INFORME N° 00085-2022-SENACE-PE/DEAR

ASUNTO : Evaluación del “*Tercer Informe Técnico Sustentatorio del proyecto San Gabriel*”, presentado por Compañía de Minas Buenaventura S.A.A.

REFERENCIA : Expediente N° M-ITS-00306-2021 (09.12.2021)

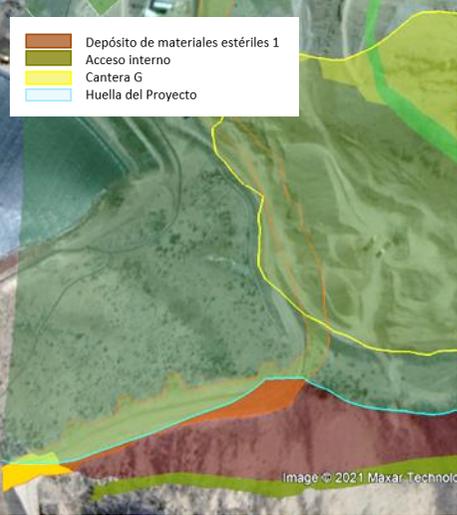
N°	Ítem	Sustento	Observación	Levantamiento	Subsanada Sí/no
		<p>proyectadas para una mejor comprensión del proyecto.</p> <p>Se indica que la "poza de subdrenaje del DME1 ha sido configurada aguas abajo de este con la finalidad de almacenar los flujos provenientes del sistema de subdrenaje, y tendrá una capacidad de 76,8 m³, ... adicionalmente, el DME1 cuenta con una poza de drenaje ..., la cual se ubica aguas abajo del mismo y contigua a la correspondiente poza de subdrenaje", además se indica que "de manera complementaria, se considera la adición de una poza de colección de efluentes que captará los flujos de los canales de derivación norte y sur, los cuales manejarán aguas de contacto". Al respecto, según lo indicado la poza de drenaje es existente y se proyecta ejecutar las pozas de drenaje y de colección de efluentes, sin embargo, según los planos del sistema de manejo de aguas como el 10468804-4540-B-107 y 10468804-4540-B-108 del Anexo 9.7.2-Estudio de Factibilidad DME1 presentado, las pozas de drenaje y subdrenaje son existentes y para la 3ra ITS se proyecta solo la poza de colección, por lo que se requiere que</p>		<p>superpone a ecosistemas frágiles.</p> <p>b3. Indica que el DME 1 aprobado en el EIA no se superpone a la cantera G, y que después de la explotación de este se iniciará la ampliación del DME 1. Se modifica el cronograma del cuadro 9.7.25 y deja nota al pie de esta con lo mencionada.</p>
